アレクサミニ LF SUP 7.3

ソフトウェア・アップグレード・パッケージ SUP 7.3

リリースノート 日本語版

2023年10月17日

マルチビューファインダー MVF-2 のタッチ機能

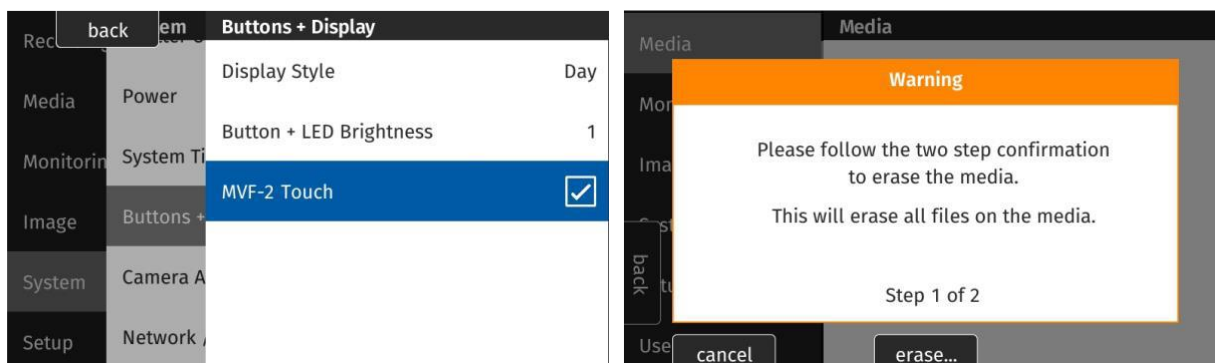
マルチビューファインダー MVF-2 のフリップアウトモニターをタッチで操作できるようになりました。タッチ機能はデフォルトでオンになっており、MENU > System > Buttons + Display から変更できます。

この機能追加に従い、メニューの一部に変更が行われています（詳細は後述）。

画面を左右フリックすることでライブビューとメニュースクリーンの入れ替えが可能です。

また、MVF-2 のロックスイッチでタッチスクリーンもロックされるようになりました。

MVF-2 MENU > Media > Erase Media

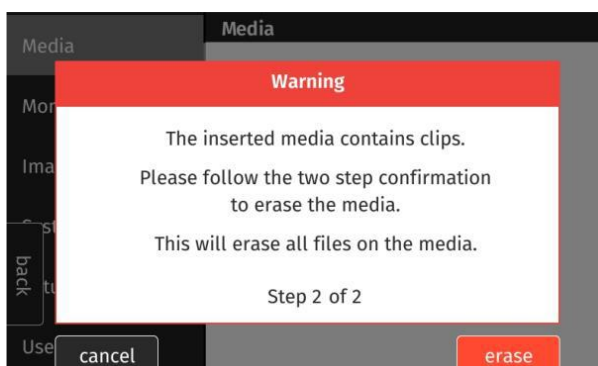
MVF-2 のフリップアウトモニターに表示される、メディア消去時のワーニングが変更されました。消去しようとしているメディアにクリップが保存されている場合は背景が赤、保存されていない場合はオレンジで表示されます。また、誤動作による消去を防ぐため、消去のステップが2段階になりました。

MVF-2 MENU > Recording > Audio Recording > Gain Levels

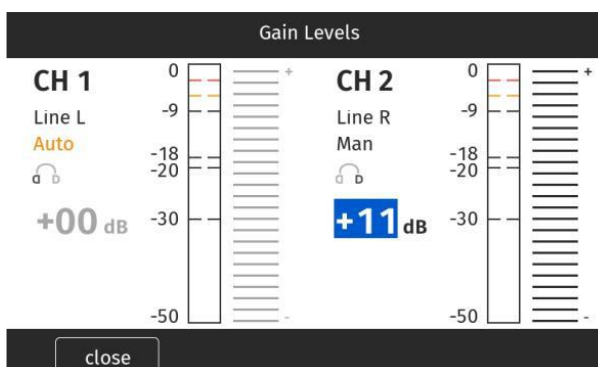
オーディオゲイン画面が変更され、現在の設定、チャンネルやモニタリングの状態が一括で表示されるようになりました。ゲインレベルは、MVF-2 のクリックホイールまたはスクロールバーをドラッグにより操作できます。

CAP 機能追加とバグフィックス

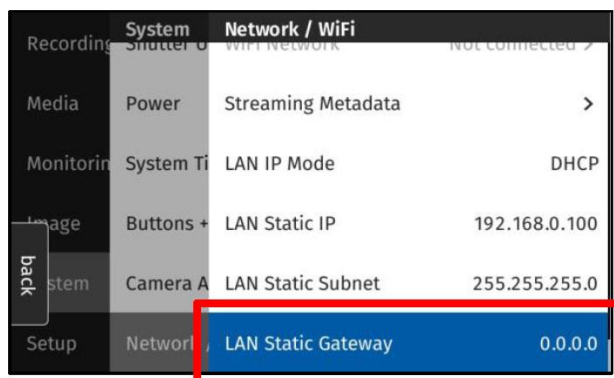
ALEXA Mini LF SUP 7.3 では、カメラアクセスプロトコルが CAP バージョン 1.10 にアップデートされ、バグフィックスとコマンドの追加が行われました。これにより、Camera Companion App から新機能を利用できるほか、サードパーティ製品経由での運用も可能になりました。
